Project vervangen Oude Haagsebrug

Verkenning: inpassen betere voorziening voor voetgangers in project Vervangen Oude Haagsebrug

Versie 02-12-2022 - JBE

Optie 0: Niets aanpassen op DO- Arcadis (= voorkeursvariant)

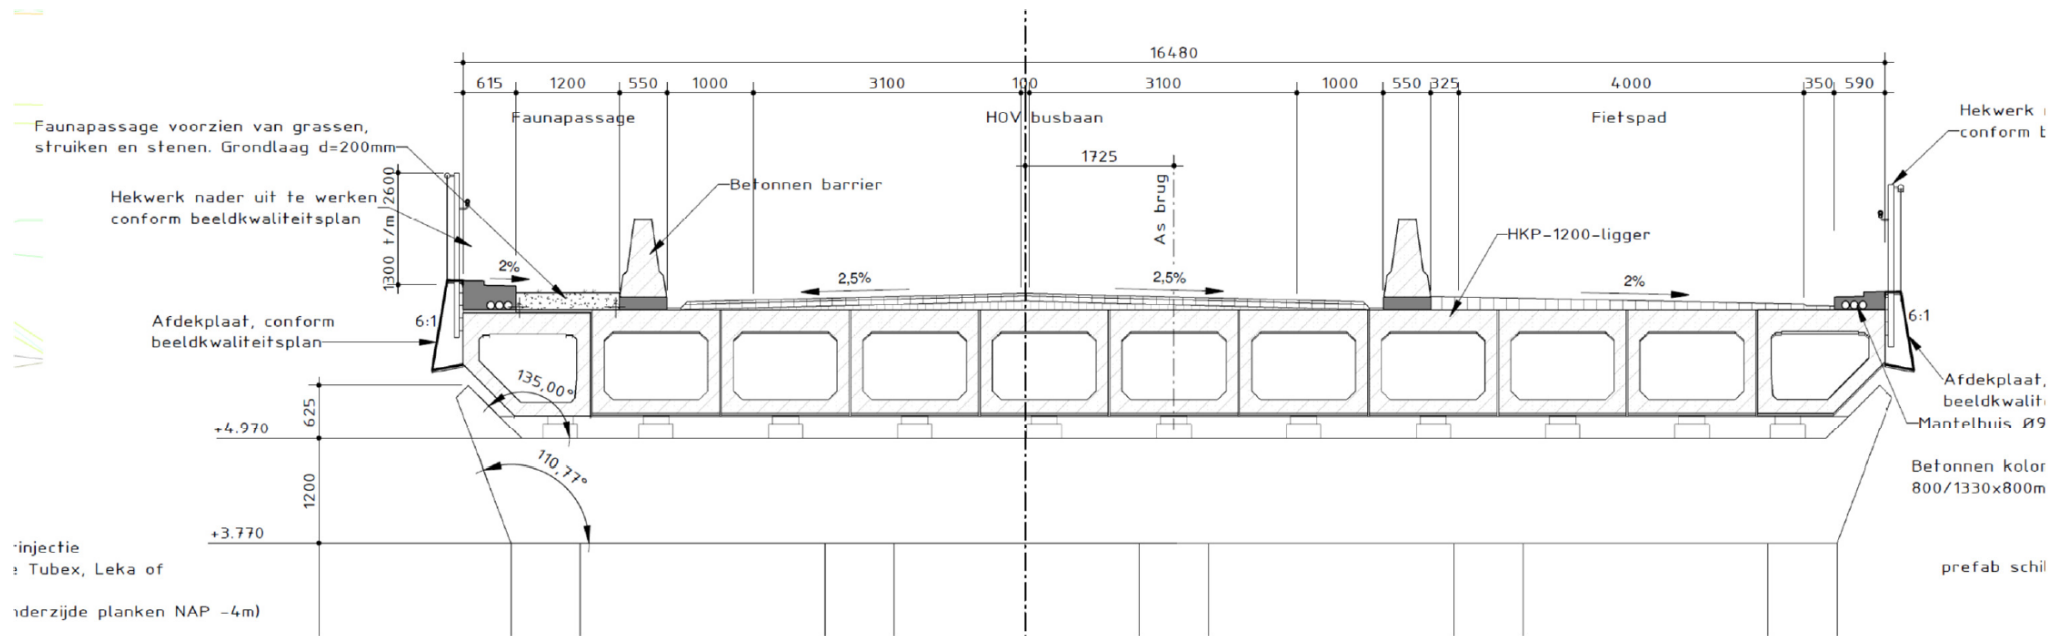
+ Fietspad geheel conform CROW richtlijn doorfietsroute
+ geen aanpassingen aan huidig door alle partijen goedgekeurd ontwerp (akkoord m.b.t. eigen richtlijnen / voorschriften)

- Voetgangers lopen mee op fietspad (voelt niet veilig i.v.m. Spedelecs (45km/u) en toename aantal fietsers)
- Mogelijk bezwaren belangenvereniging (Oeverlanden blijven)

Optie 1a:
Herschikken ruimte voor fietspad en voetganger
met alleen markeringen

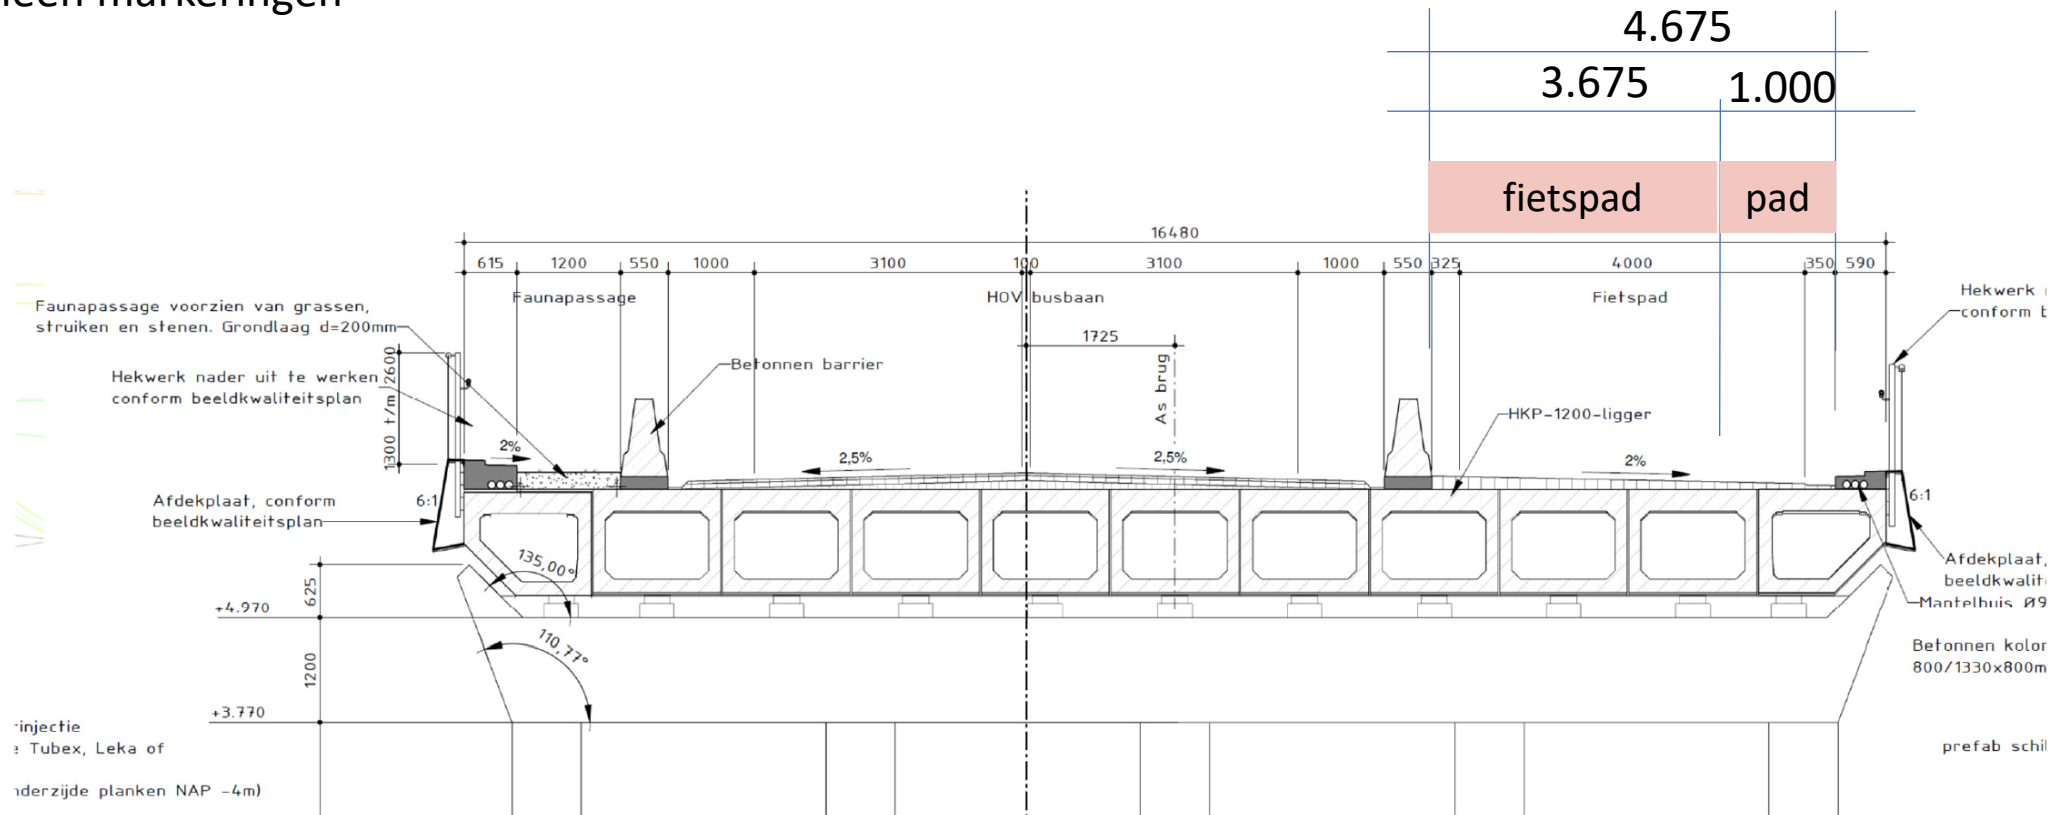
Binnen dit bereik
indeling aanpassen

- + beperkte aanpassing
- + geeft meer duiding voor positie voetganger dan Optie 0

- Vervallen redresseerstrook fietspad – niet meer conform CROW (en richtlijnen beheerder?)
- Voetpad aan 'verkeerde zijde' vanuit perspectief Oeverlanden = suboptimaal
- Voetpad past inpassen op aanlandingen (voor en na brug) is issue i.v.m. steile talud. Dit tenzij aanvullende grondkeringen worden gebouwd (= behoorlijke kosten)

Optie 1b:
Herschikken ruimte voor fietspad en voetganger
Met verhoogd voetpad t.o.v. fietspad

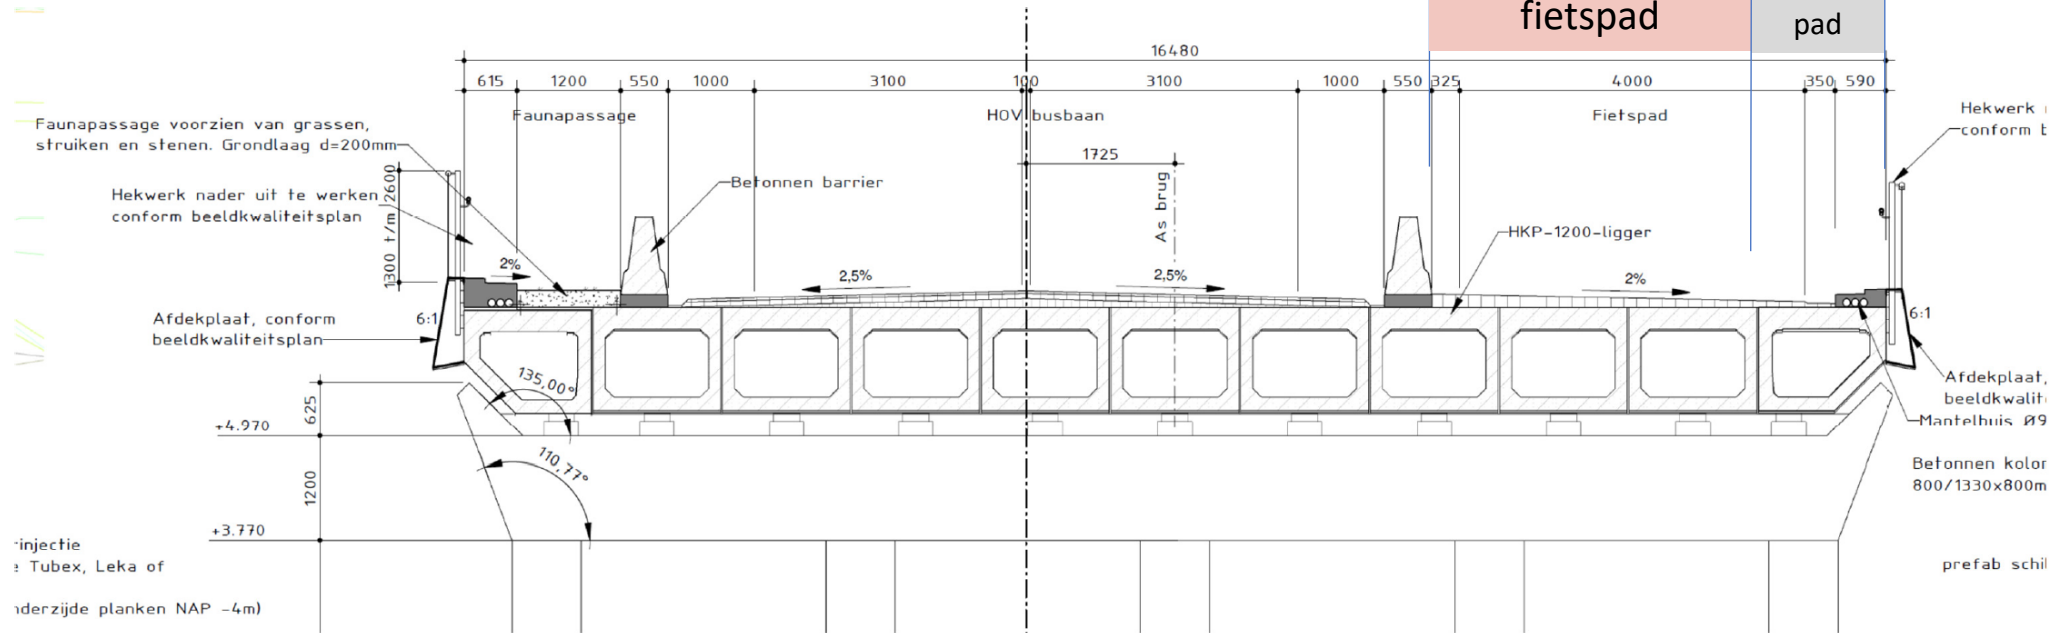
Binnen dit bereik
indeling aanpassen

- + separaat verhoogd voetpad
- + beperkte aanpassing
- + Meer ruimte voor mantelbuizen onder voetpad (lijkt nu een ontwerp knelpunt)
- + fietspad behoud meer breedte dan in optie 1a

- Vervallen redresseerstrook fietspad – niet meer conform CROW en richtlijnen beheerder – eerder was dit niet akkoord.
- Voetpad is te smal volgens richtlijnen (voldoet niet)
- Voetpad aan 'verkeerde zijde' vanuit perspectief Oeverlanden = suboptimaal
- Voetpad past inpassen op aanlandingen (voor en na brug) is issue i.v.m. steile talud. Dit tenzij aanvullende grondkeringen worden gebouwd (= behoorlijke kosten)

Optie 2:
Voetpad aan zijde Faunapassage

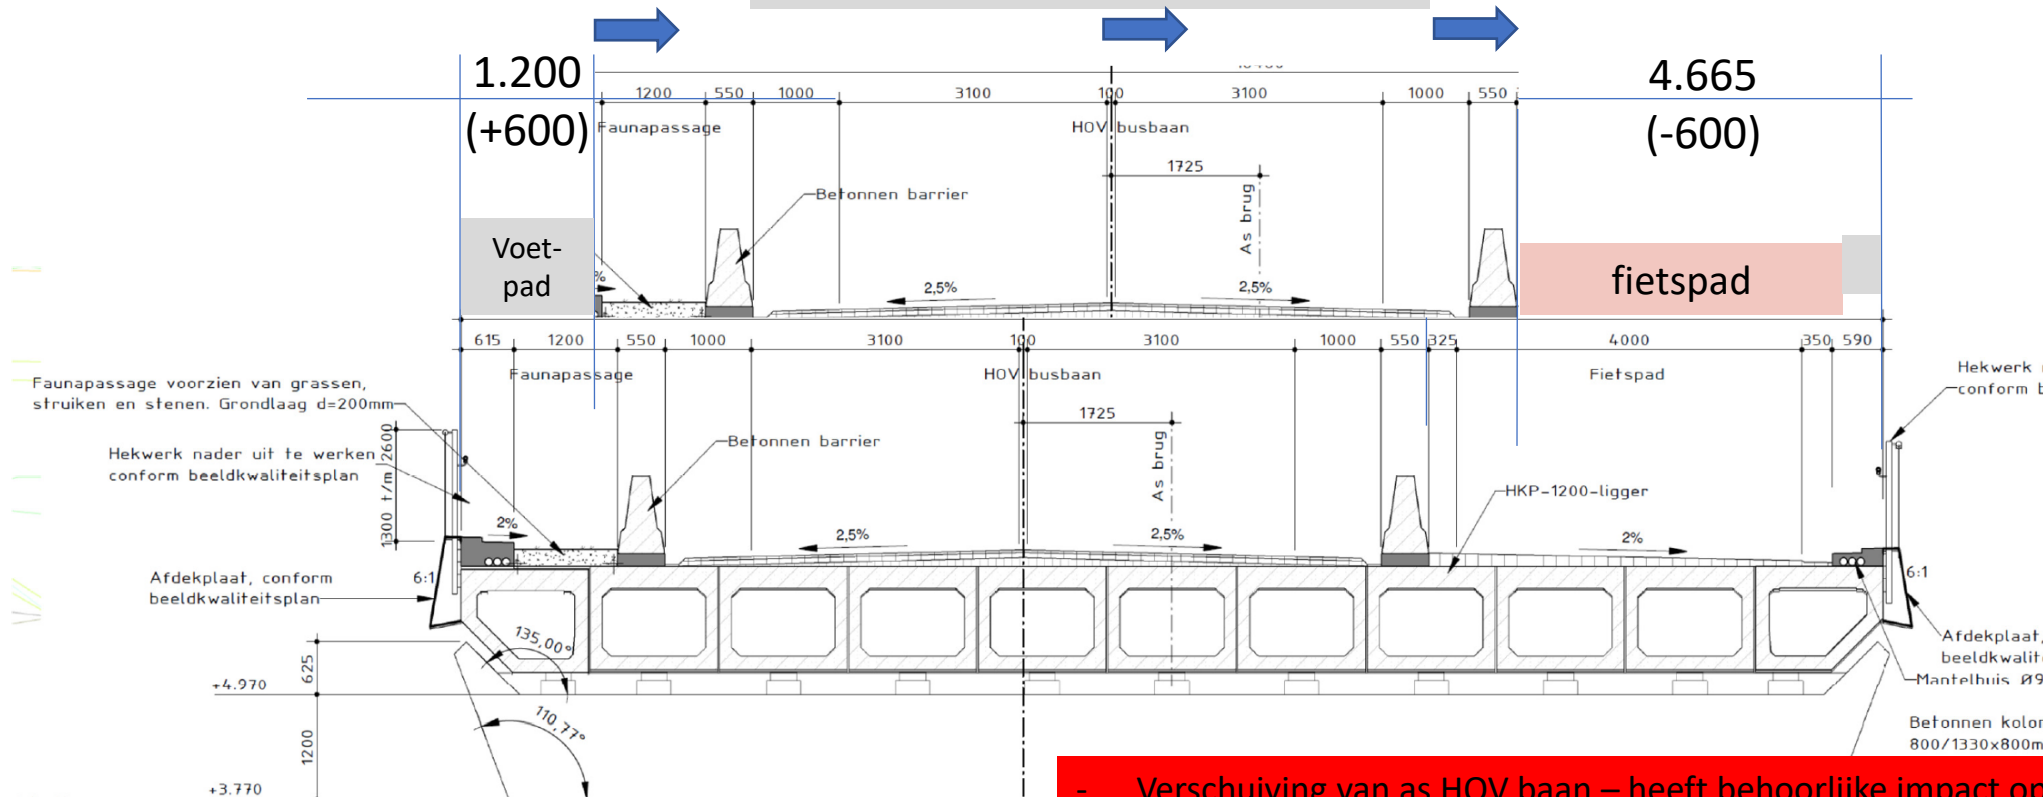
Indeling hele doorsnede aanpassen
→ verschuiving as HOV 600

+ voetpad aan gewenste zijde vanuit perspectief stichting Oeverlanden (sluit aan op wandelpaden Amsterdamse zijde)
+ Scheiding voetpad en fietspad

- Verschuiving van as HOV baan – heeft behoorlijke impact op ontwerp aanlandingen / geeft conflicten
- Aan Haarlemmermeerse zijde is geen voetpad voorzien aan oostzijde.
- Voetpad mag volgens ecooloog niet direct naast ecologische zone (o.a. vanwege meelopen honden)
- Voetpad is onverlicht en biedt slechts een functie voor recreanten

2. Uitwerking op de aanlandingen

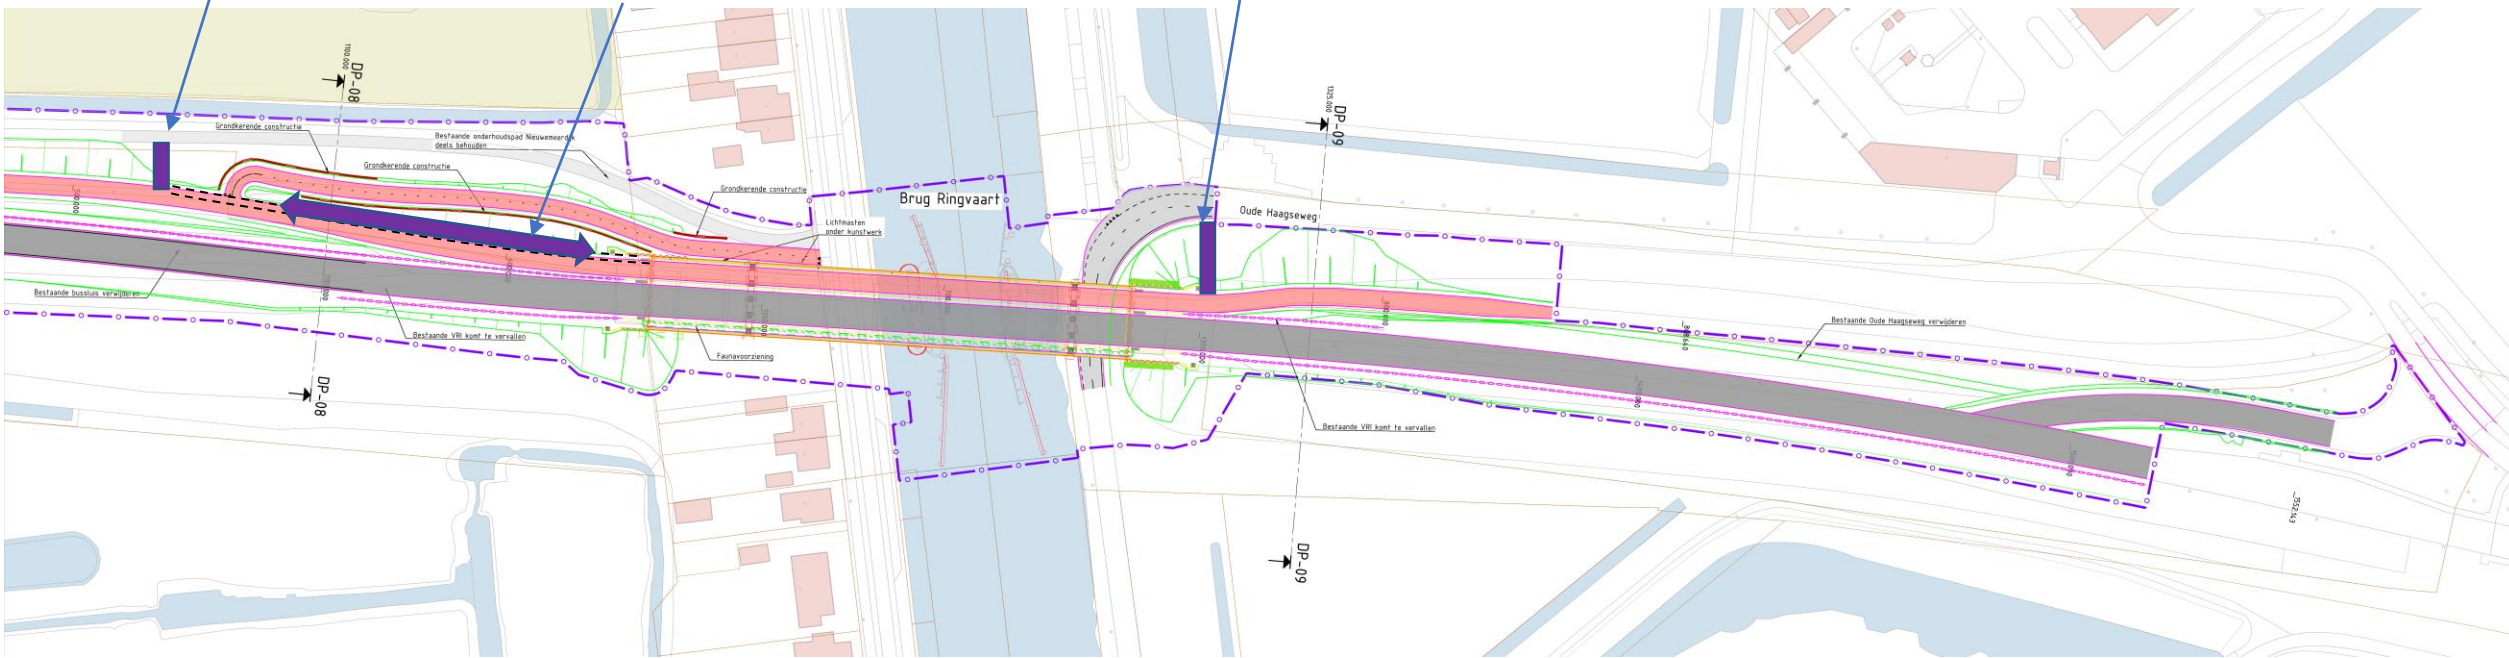
Te maken taludtrap

Te maken taludtrap

Zijde Haarlemmermeer:

- Over een deel inpassen van een wandelstrook langs het fietspad (waar mogelijk naast fietspad)
- Maken trap naar wandelpad beneden talud (wandelpad wordt vanuit ander project opgeknapt door HLMR)

Zijde Amsterdam:

- Maken trap naar weg beneden (recreatieve voetgangers kunnen onder brug door richting Oeverlanden)
